**INFORME DE HITO DE CONTROL
N°007-2023-OCI/5765-SCC**

**PROYECTO DE INVERSIÓN PÚBLICA – “CREACIÓN DE LOS
SERVICIOS TURÍSTICOS PÚBLICOS EN LOS SITIOS
ARQUEOLÓGICOS DE YALAPE, KARAJÍA, LAGUNA DE
LOS CÓNDORES, MAKRO, TELLA, KUÉLAP, REVASH,
OLAN, LA CONGONA Y CORREDOR TURÍSTICO DE ALTO
UTCUBAMBA, EN LAS PROVINCIAS DE CHACHAPOYAS Y
LUYA – REGIÓN AMAZONAS” – COMPONENTE 2:
RECUPERACIÓN DE RECURSOS TURÍSTICOS –
RESTAURACIÓN: KUÉLAP**

**HITO DE CONTROL N° 4 –
PROCESO DE APROBACIÓN DEL EXPEDIENTE TÉCNICO**

Imagen n.º 3
Detalle de Diagrama Gantt

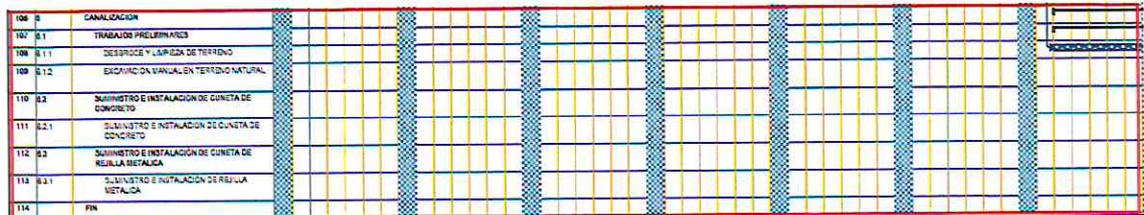
Respecto a lo antes expuesto, se evidencia que las partidas mencionadas no fueron consideradas en la programación de la obra (Diagrama Gantt). Adicionalmente, se evidenció que en la programación de la obra (Diagrama Gantt) se consideraron partidas no presupuestadas, lo cual se puede evidenciar en la siguiente imagen:

Imagen n.º 4
Detalle de cámara de filtración

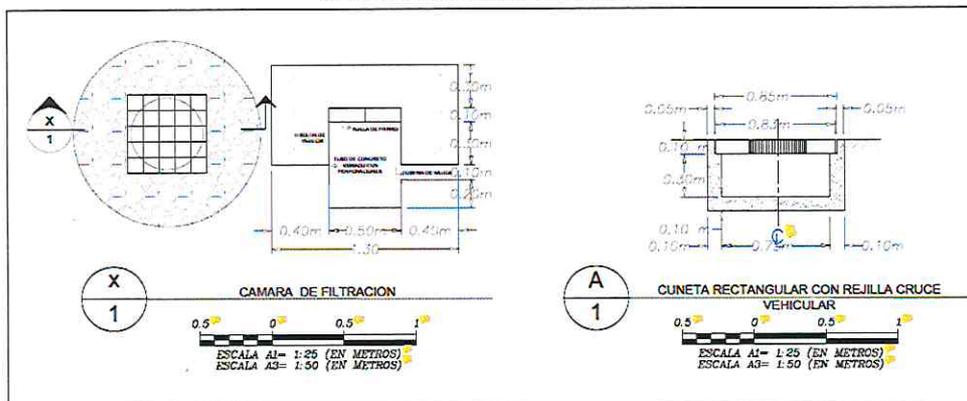
- En las láminas PD-PPS01 – PDPPS10 (láminas de cunetas): Para el caso de secciones transversales no se aclara los detalles constructivos considerando que cada sección tiene ubicación y característica particular, además se indica en los tramos de mayor pendiente el detalle de catarata, y no se especifica cómo funcionará, según esta lámina podría interpretarse que la caída de agua será al exterior a semejanza de una catarata. Por otra parte, se incluye el detalle de perfil longitudinal, pero esta gráfica no especifica los detalles y materiales constructivos; asimismo, se observan detalles que no pertenecen al proyecto de intervención (detalle de cuneta rectangular con rejilla cruce vehicular).

Imagen n.º 5
Detalle de sectores de intervención

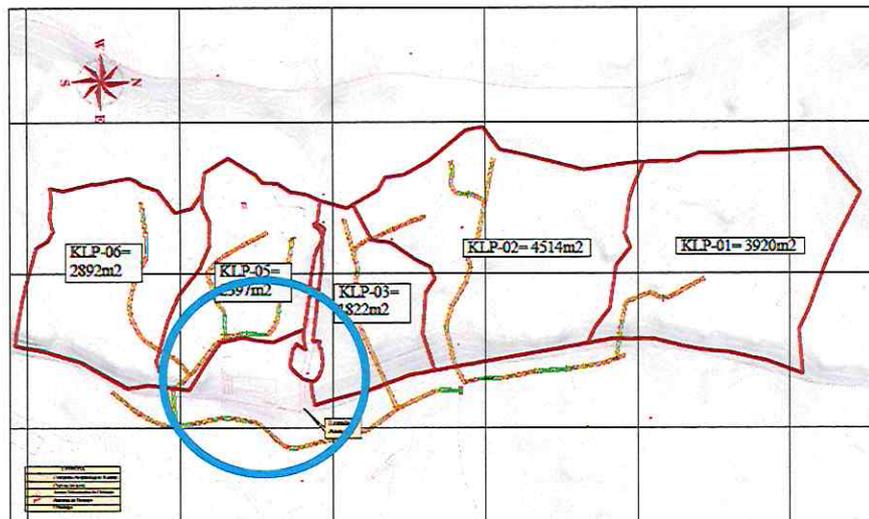
- Para el caso de las láminas de impermeabilización con lajas, se adjunta la lámina plana de detalle – áreas delimitadas de drenaje, (PD-ADD). En dicho plano se ha identificado 5 zonas de intervención con un área total de 15 545m²; no obstante, en dicha lámina no se muestra el área adyacente al acceso 1 que fue desmontado, y no se indica el área que corresponde. Lo comentado se visualiza en la siguiente imagen:

Detalle de estructura de refuerzo eje de anclaje

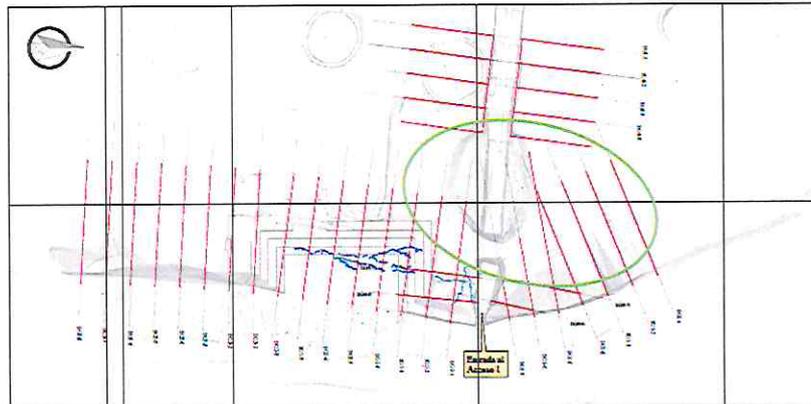
- Se adjunta la lámina PD EA que corresponde al plano de detalle – ejes de anclaje, donde se muestra a nivel de ejes la ubicación de los anclajes; sin embargo, no se especifican las distancias de separación que se considerara entre cada anclaje (eje). Lo comentado se visualiza en la siguiente imagen:

Imagen n.º 7
Detalle de estructura de soporte 02 y 01

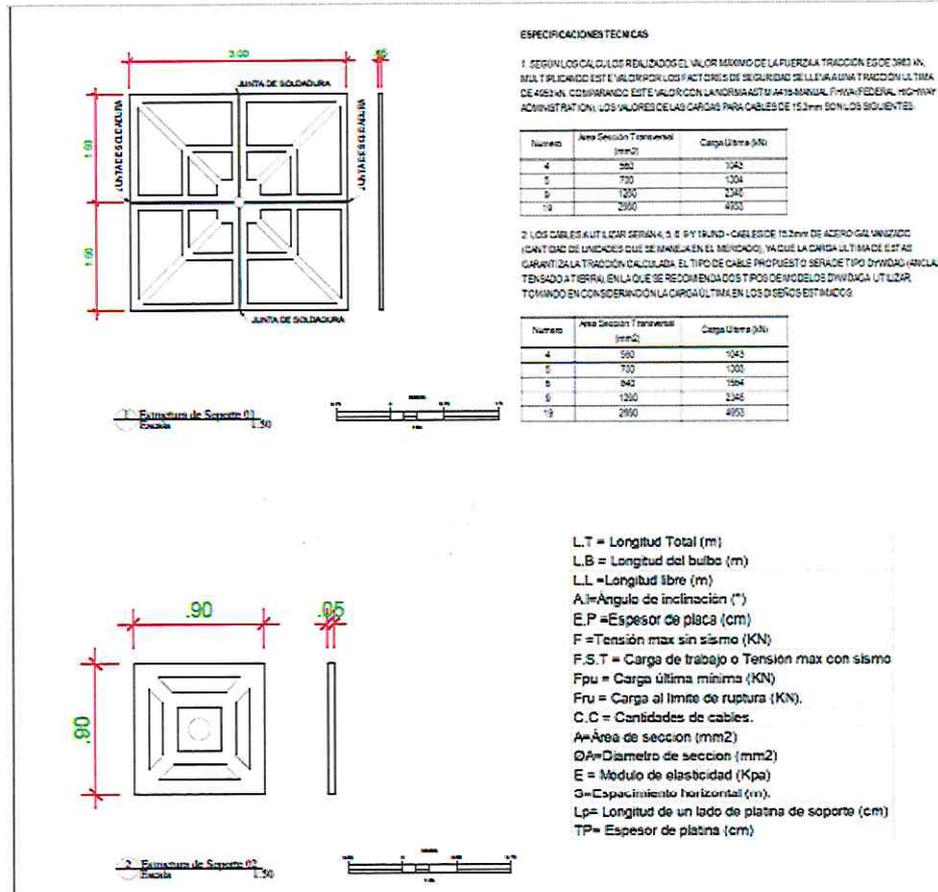
- En lo correspondiente a las láminas de perfiles y anclajes (PD-PA01 a PDPA06), se muestran las dimensiones de los anclajes que se colocarán en el contorno al muro perimétrico SG1, SG2, SG3 y SG4 con secciones de anclaje de 14.5m y para el caso del SG1-6 de 9.5m, pero no se muestra en detalle los anclajes que se plantean al interior del acceso (SG4-1 a SG4-8). Además, para mostrar el detalle de soporte se cita la revisión de “ver plano de detalle estructura de soporte 02 y 01”; sin embargo, en dicha lámina no se muestra el detalle de cómo se colocará sobre el núcleo de relleno y que materiales serán utilizados. Lo comentado se visualiza en la siguiente imagen:

Imagen n.º 8
Detalle de bóveda

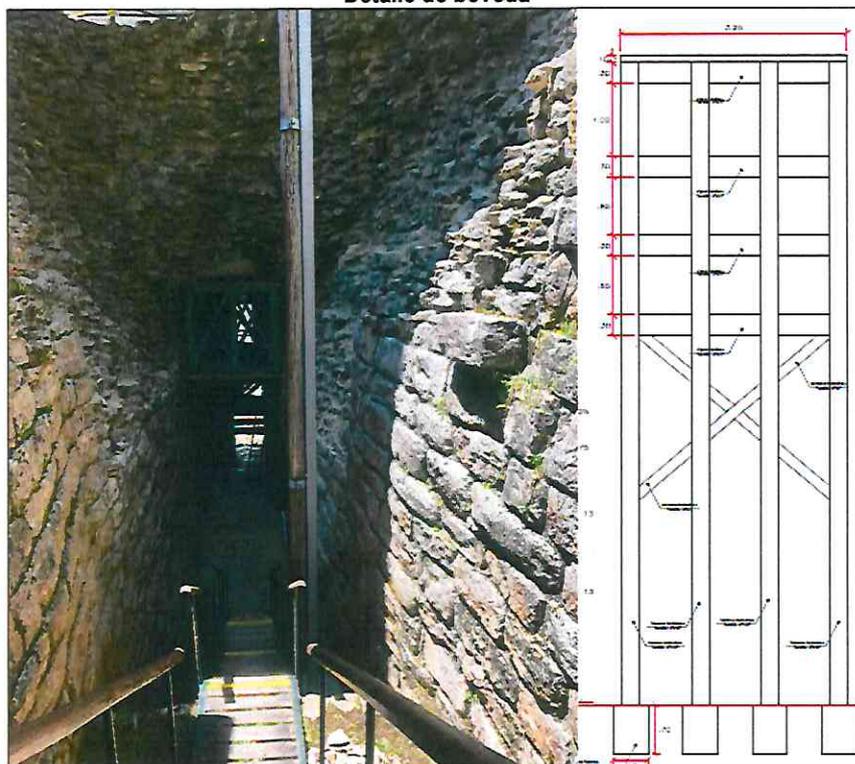
- Respecto a la lámina que comprende el reforzamiento de la bóveda (PB. RB), no se adjunta la ubicación exacta del refuerzo, y si se ubicará o no al interior del acceso 1; asimismo, se evidencia que no se ha considerado las dimensiones físicas de la bóveda, toda vez que se plantea la estructura de refuerzo con dimensiones de 3.2 x 3.00. Lo comentado se muestra en la siguiente imagen:
